改善箇所説明図

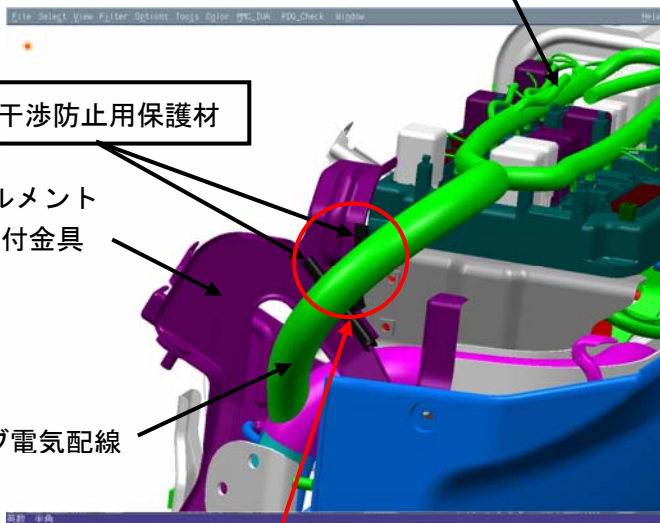
基準不適合発生箇所

インストルメントパネル左前部の当該パネル固定金具に装着した電気配線との干渉防止用保護材の形状が不適切なため、当該金具の端部と配線が直接干渉するものがある。そのため、そのままの状態で使用を続けると、走行時の振動等により配線の被覆が破損して断線し、前照灯等灯火類、窓ふき器又はエンジンECUが作動しなくなり、最悪の場合、原動機が停止して再始動が出来なくなるおそれがある。

改善措置の内容

全車両、干渉防止用保護材を対策品と交換する。
なお、当該配線を点検し、損傷がある場合は補修する。
